Gutachtliche Stellungnahme 26P007-G1

*Brandschutztechnische Bewertung HBV-Rippendecke zur Erlan-
gung einer vorhabenbezogenen Bauartgenehmigung für das BV
Rheinisch-Westfälische Realschule in Dortmund*

Anlage zum Bescheid 615-53.08.07-2026-0005275
des Ministeriums für Heimat, Kommunales, Bau
und Digitalisierung des Landes Nordrhein-Westfalen
vom 30.04.2026

Datum: 08.04.2026

Bild 1 · Leitdetail HBV-Balkendecke (aus [1])

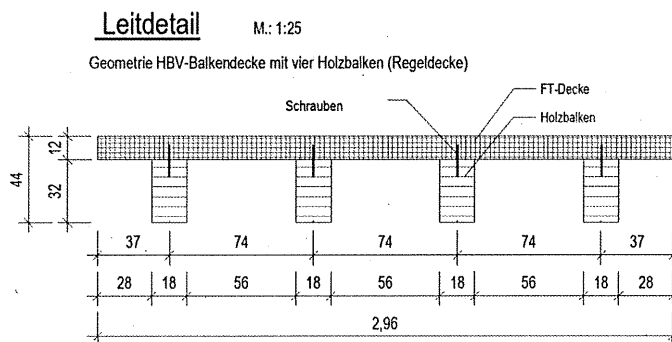
Die HBV-Decke besteht aus einer Stahlbetonplatte (Dicke 12 cm) und Holzbalken (Rippen) aus Brettschichtholz (BSH) mit Abmessungen (Breite/Höhe) von 18 cm auf 32 cm. Als Verbindungsmittel sollen HBV-Schrauben mit abZ oder ETA-Zulassung zum Einsatz kommen. Exemplarisch wird nachfolgend auf die WÜRTH-Schraube (ETA-13/0029) Bezug genommen. Das gewählte Deckensystem als Bauart verfügt je nach Wahl der Schraube hinsichtlich des Verhaltens im Brandfall und hinsichtlich des Raumabschlusses zum Zeitpunkt der Antragsstellung über keinen bauaufsichtlichen Nachweis für Bauarten. Es liegt kein Nachweis nach einer technischen Regel wie eine allgemein anerkannte Regel der Technik bzw. nach einer technischen Baubestimmung

Gemäß dem Leitdetail HBV-Balkendecke (aus [1]) beträgt die Balkenbreite 180 mm. Bild 4 zeigt die in den Berechnungen berücksichtigte Geometrie.

Die Holzbalkenbreite muss mind. 180 mm betragen, um eine Feuerwiderstandsdauer von 60 Minuten zu erreichen.

Bild 5 Temperaturverteilung im Querschnitt nach 60 min ETK-Beanspruchung

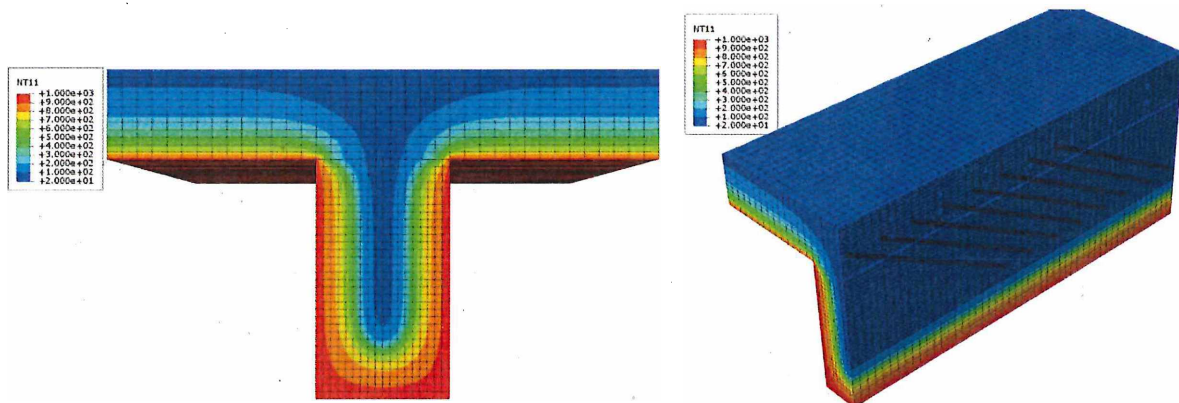
In Bild 5 wird die berechnete Temperaturverteilung nach 60 min ETK-Beanspruchung für den in Bild 4 gezeigten Querschnitt gezeigt.

Bild 6 Temperaturverlauf über die Höhe des Holzbalkens vom unteren Rand aus gemessen (links) und in der Fuge vom rechten Rand aus gemessen (rechts) nach 60 min ETK-Beanspruchung für eine Holzbalkenbreite von 180 mm (blaue Linien) und 150 mm (orange Linien)

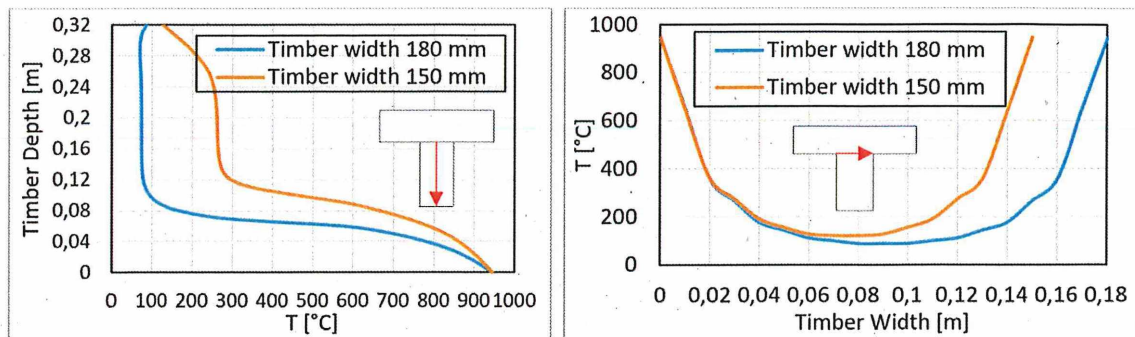
In Bild 6 wird der berechnete Temperaturverlauf im Holzbalken über die Höhe sowie in der Fuge über die Breite nach 60 min für zwei unterschiedliche Holzbalkenbreiten (150 mm und 180 mm) dargestellt. Bild 6 (links) zeigt, dass bei einer Breite des Holzbalkens von 180 mm die Einbindungstiefe der Schraube so gewählt werden muss, dass die Schraubenspitze mindestens 100 mm über dem brandbeanspruchten unteren Rand des Holzbalkens endet. Dadurch wird sichergestellt, dass die kritische Verankerungszone in Bereichen des Holzes verbleibt, in denen die Temperaturen unter etwa 100 °C bleibt, oberhalb dieser Grenze nimmt die Festigkeit des Holzes deutlich ab.

Die berechnete Temperaturverteilung im Fugenbereich (Bild 6 rechts) zeigt, dass bei einer Holzbalkenbreite von 150 mm im gesamten Fugenbereich nach 60 min Temperaturen von mehr als 100 °C herrschen, während die Temperatur bei einer Breite von 180 mm im mittleren etwa 30 mm breiten Bereich, in dem die Schrauben angeordnet sind unter 100 °C bleiben, so dass die Verankerung der Schrauben sichergestellt bleibt.
